**DEMANDE D'AUTORISATION DU TRANSPORTEUR RELATIVE AU PROJET À 735 kV DE LA
CHAMOUCOUANE-BOUT-DE-L'ÎLE
DEMANDE DE RENSEIGNEMENTS NO.1 DE L'ACEF DE L'OUTAOUAIS AU TRANSPORTEUR**

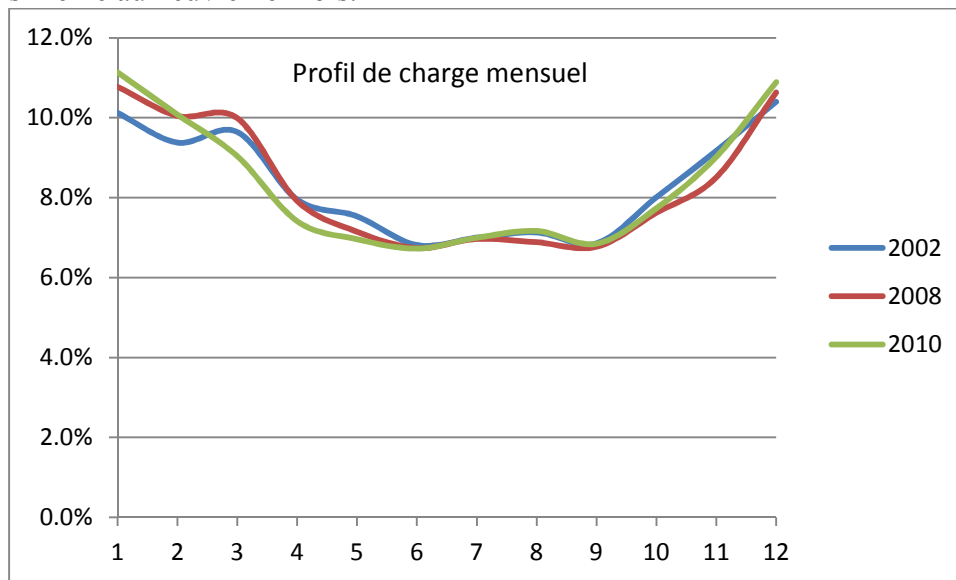
À partir des données chronologiques fournies par le Distributeur dans différents dossiers, nous présentons le graphique ci-dessous qui montre le profil de charge mensuel, c'est-à-dire le pourcentage de consommation pour chacun des mois par rapport à la consommation annuelle pour les années 2002, 2008 et 2010. On peut constater qu'il y a très peu de variation.

Plus particulièrement, on peut constater très peu de changement pour la période estivale, soit du sixième au neuvième mois.

- 6.1 Veuillez fournir un profil mensuel de charge pour l'année 2013.
 - 6.2 Étant donné que l'écart de consommation entre les saisons d'été et les saisons d'hiver s'est maintenu, veuillez expliquer votre affirmation que le réseau en été est devenu vulnérable, au fil des ans.
 - 6.3 Veuillez fournir les informations quantitatives qui permettent de conclure que le grand écart de consommation entre la saison hivernale et la saison estivale est modifié.
7. **Référence :** B-0006, HQT-1, document 1, page 12.
